Stellungnahme zur Drucksache-Nr.: 21-1500

Neuanlage eines Radfahrstreifens von Friedrichsberg bis zur Alster Debattenantrag der Fraktion Die Grünen und der SPD-Fraktion, angemeldet zur Debatte von der Fraktion Die Grünen

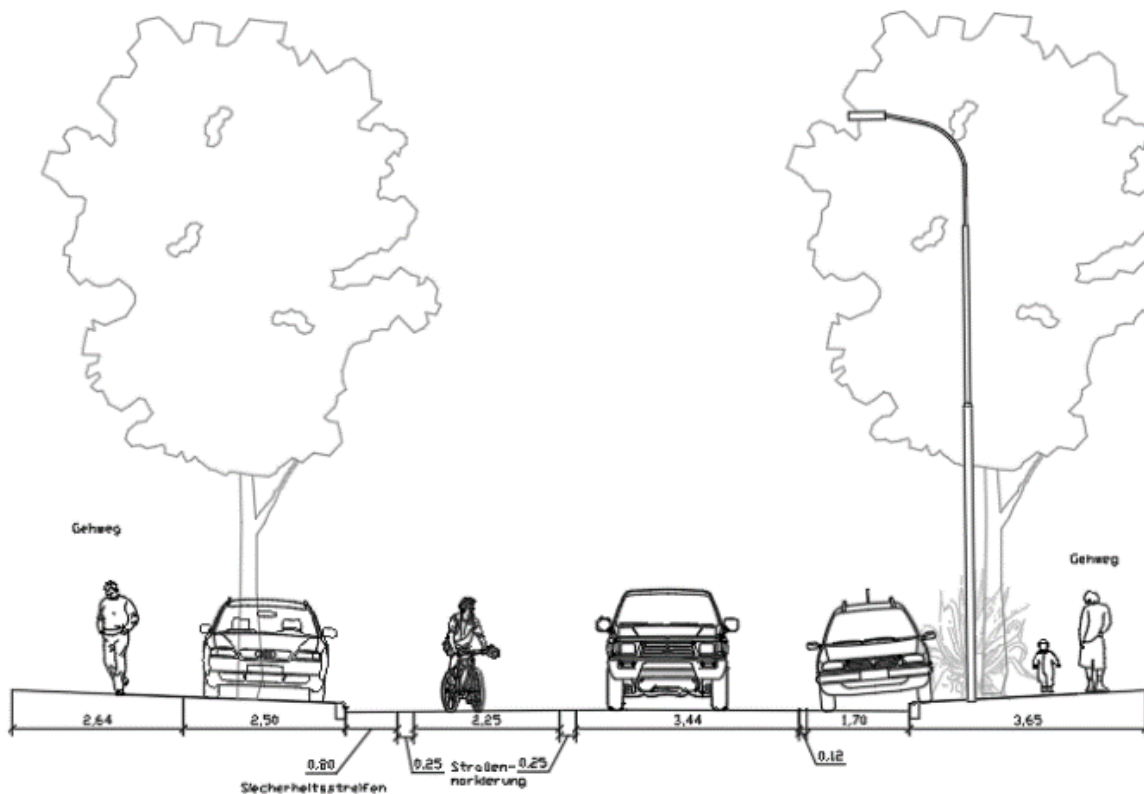
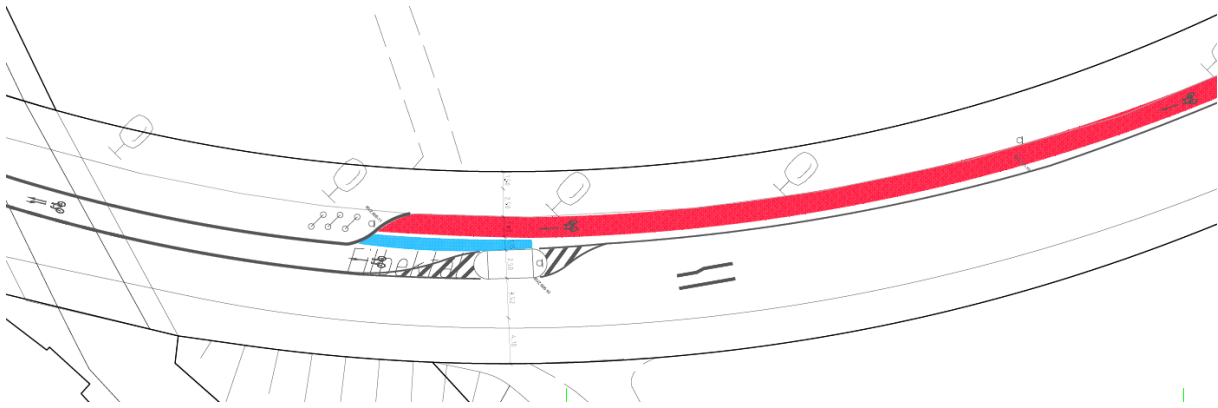
Dort, wo es möglich ist, könnte ein überdurchschnittlich breiter Radfahrstreifen angelegt werden. Das Polizeikommissariat bemängelt an dem Entwurf jedoch, dass die Hauptfahrspur hierdurch eine unzureichende Breite besitzt. Durch den oft nicht regelkonform aufgestellten ruhenden Verkehr bestünde Kollisionsgefahr mit Großfahrzeugen, welche nun den linken Fahrstreifen nutzen müssten, beziehungsweise seien diese gezwungen den Radfahrstreifen zu überfahren. Deshalb sollte der Radfahrstreifen auf das Regelmaß von 2,25m inklusive Markierung reduziert und die restliche Fahrbahnbreite der Kfz-Spur zugeschlagen werden.

Soweit der Forderung des PK, die Kfz-Spur zu verbreitern nachgekommen wird, steigen Planungsaufwand und Herstellungskosten erheblich. Zum einen muss die Strecke auf voller Länge eingemessen werden, um die notwendigen Sicherheitsabstände bemessen zu können. Zum anderen müssen zunächst alle vorhandenen Markierungen aufwendig entfernt werden.

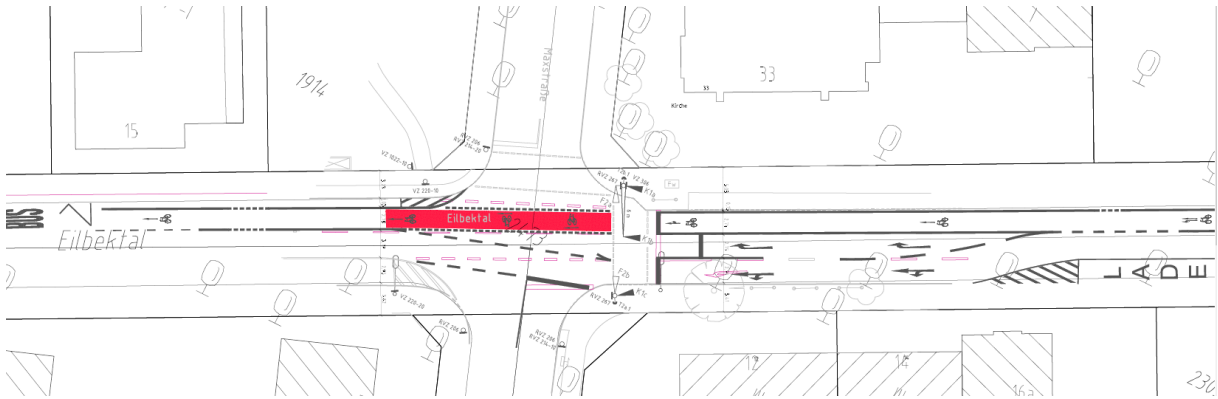
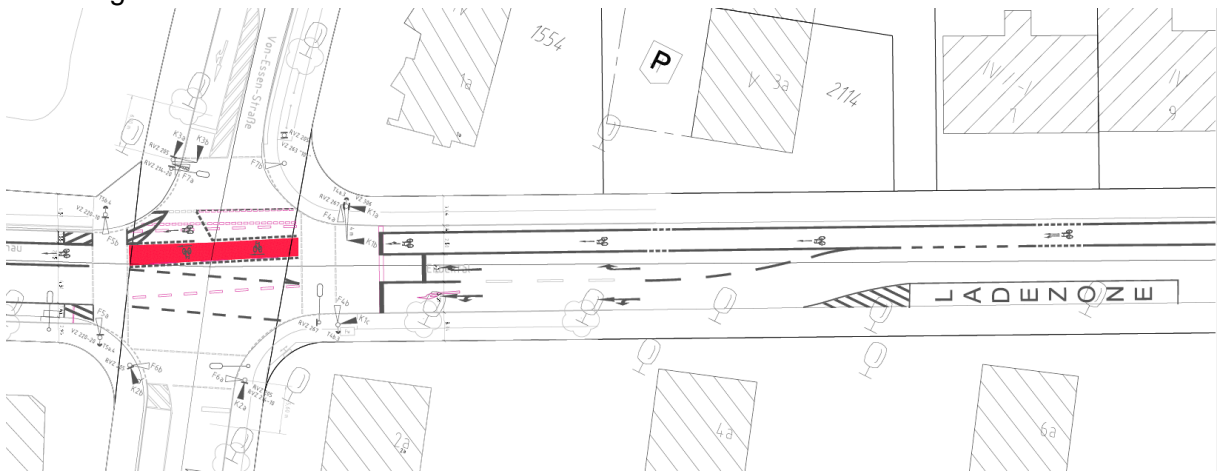
Des Weiteren bestehen Bedenken, dass sich die Bushaltestellen weiterhin zu nah an den Knotenpunkten befinden. Ein Übersehen des Radverkehrs beim Anfahren der Haltestellen, gerade aufgrund der Verschwenkung der Fahrstreifen, könne nicht ausgeschlossen werden.

An einigen Knotenpunkten wie z.B. an der Maxstraße sind die Fahrspuren zu eng, insbesondere da die Fahrspuren zuvor verschwenkt werden.
